## 改善箇所説明図

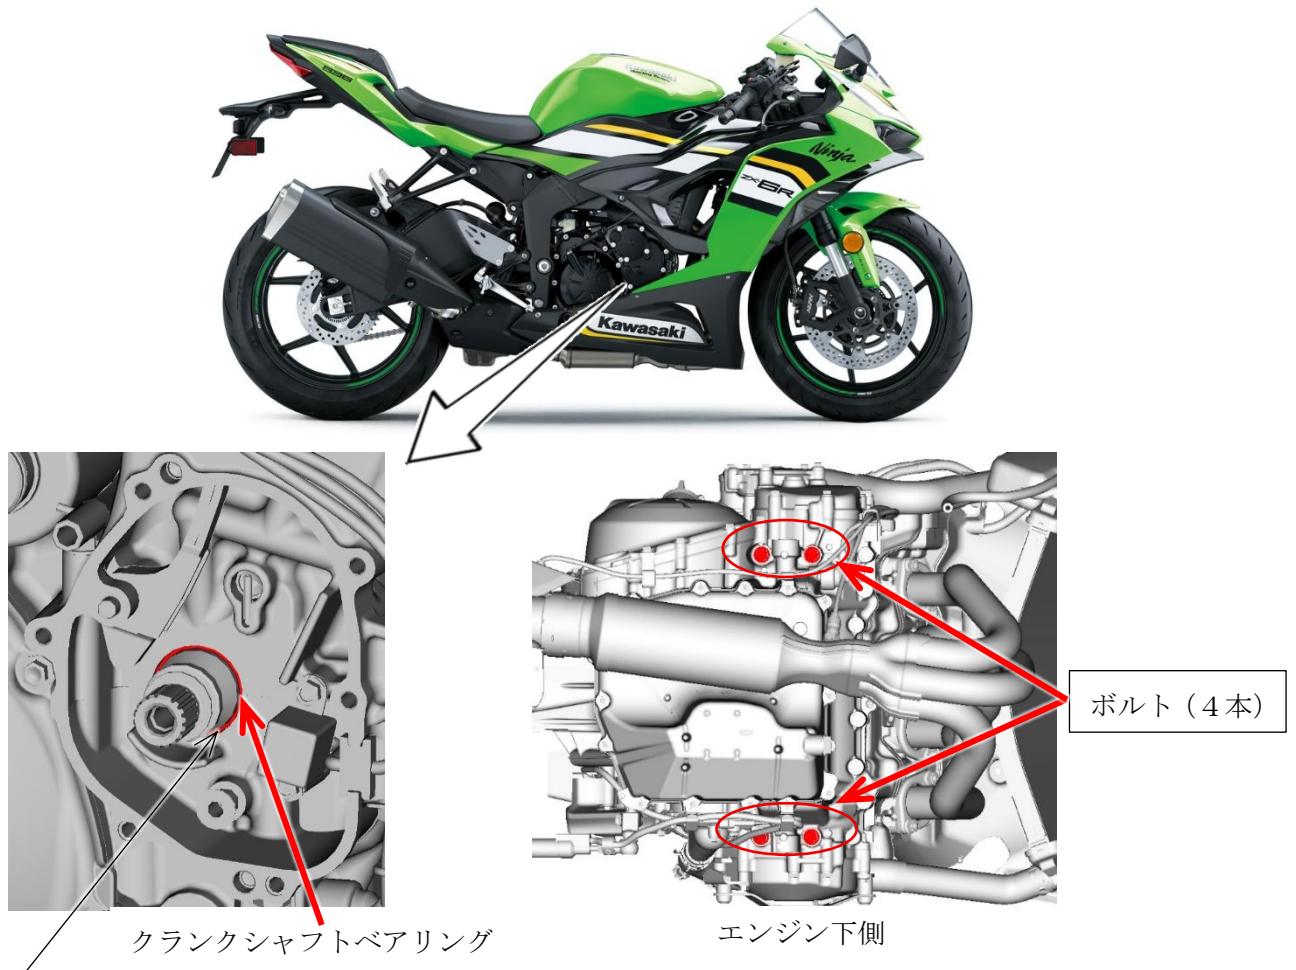
原動機のアッパークラシクケースとロアクランクケースを締結するボルトにおいて、締め付け方法の検討が不十分なため、締め付け軸力がばらつき、ボルトが過剰な軸力で締め付けられたものがある。そのため、クランクシャフトベアリングとクランクシャフトの間に適正なオイルクリアランスが確保できず、最悪の場合、クランクシャフトベアリングが焼き付き、走行中にエンジンが停止するおそれがある。

未走行車両はクラシクケース締め付けボルトを適正な方法で締め付ける。既走行車両はクランクシャフトベアリングを点検し、異常があれば修理し、異常がなければクラシクケース締め付けボルトを適正な方法で締め付ける。

識別: 車体右側リアブレーキリザーバ付近のクラシクケース上面に白点ペイントを塗布する。
